2024_CBS_06240 OMV_2023171072 R - aanvraag omgevingsvergunning voor het oprichten van een meergezinswoning bestaande uit 48 wooneenheden met ondergrondse parkeerruimte en de aanleg van een collectieve groenzone en het exploiteren van een warmtepomp en een bronbemaling voor de uitvoering van de liftput - zonder openbaar onderzoek - Raymonde de Larochelaan, 9051 Gent - Vergunning

Beslissing: Goedgekeurd in besloten vergadering van 13 juni 2024

- Onderwerp: het oprichten van een meergezinswoning bestaande uit 48 wooneenheden met ondergrondse parkeerruimte en de aanleg van een collectieve groenzone en het exploiteren van een warmtepomp en een bronbemaling voor de uitvoering van de liftput
- Adres: Raymonde de Larocheaan zn, 9051 Gent
- Kadastrale gegevens: afdeling 25 sectie A nrs. 320G en 320P

Oprit:

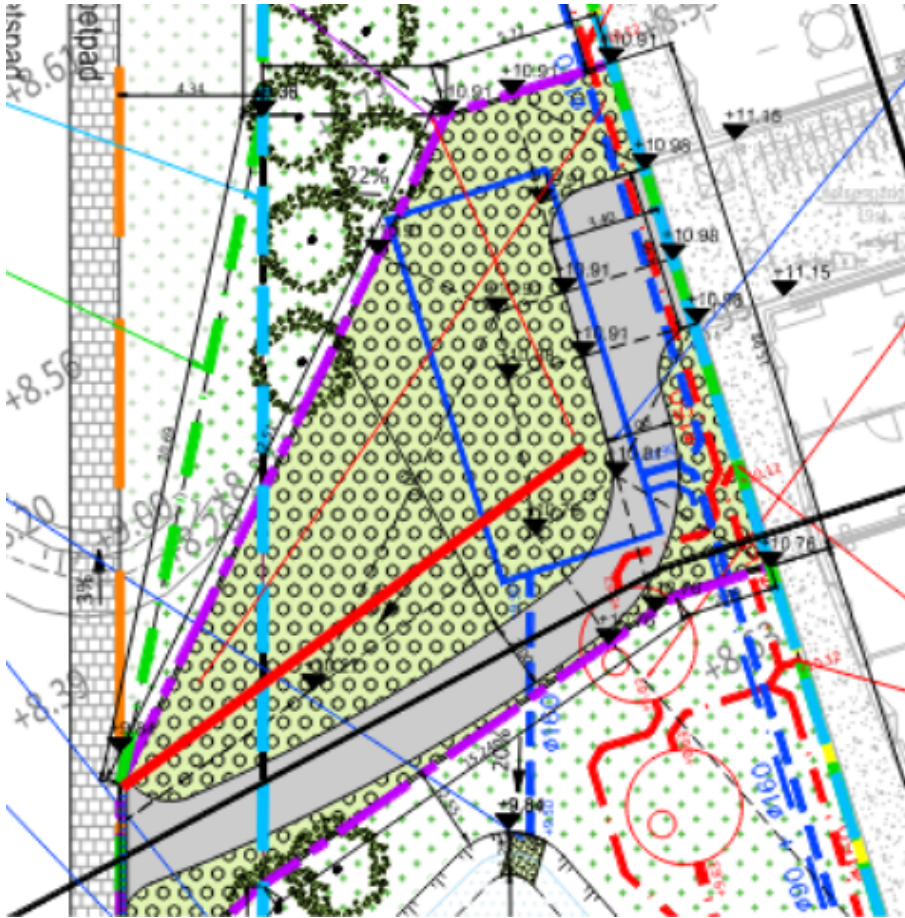
De openbare, groene bermen mogen in geen geval verhard worden, ook verhardingen in steenslag zijn niet toegelaten. In het geval van inbreuken kan de stad deze verhardingen opbreken op kosten van de bouwheer.

De helling van de ondergrondse parking mag niet meer dan 4% bedragen over de eerste 5 m te rekenen vanaf de rooilijn.

De oprit exclusief voor de brandweer in functie van de toegang naar het bluswaterreservoir dient beperkt te worden tot 4 meter breedte, het risico op foutief gebruik als parkeerplaats met een ontsluiting via een fietspad is te groot. In die zin is het plan aan te passen.
